Service Mitteilung Tectalk Freestyle

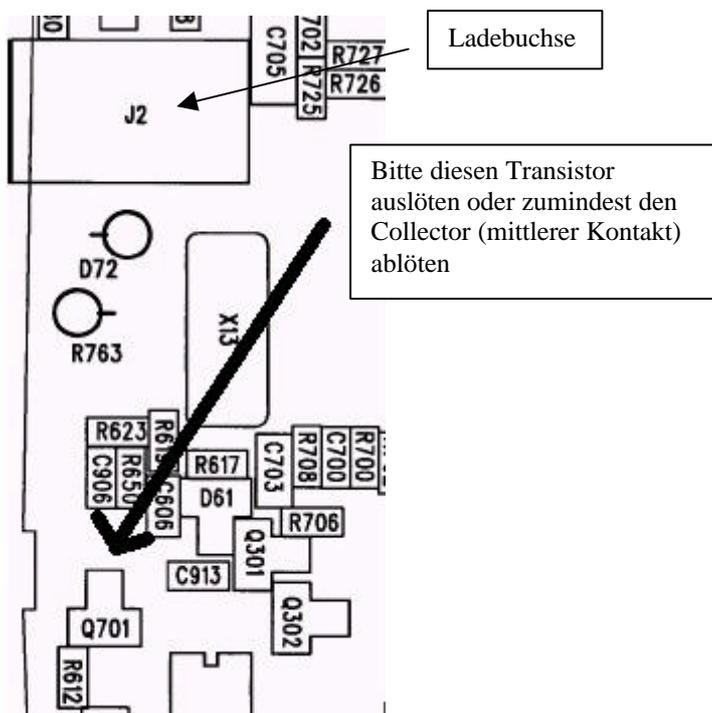
Bei Geräten der ersten Lieferung des Tectalk Freestyle (Februar 2001) ist folgende Funktion nicht freigeschaltet:

Roger Beep (Tonfolge nach Loslassen der PTT-Taste), beschrieben auf Seite 10 der Bedienungsanleitung)

In der Produktion wurde versehentlich eine Sperre gegen die Schaltmöglichkeit des Roger Beep eingebaut.

Wenn diese Funktion gewünscht wird, läßt sich der nicht notwendige Schalttransistor Q 701 leicht auslöten. Das Bauteil (SMD-Transistor) ist entsprechend dem Lageplan auf der Hauptplatine unterhalb der Ladebuchse zu finden:

Alle Freestyle-Geräte werden ab März 2001 mit freigeschalteter Roger-Beep-Funktion ausgeliefert.
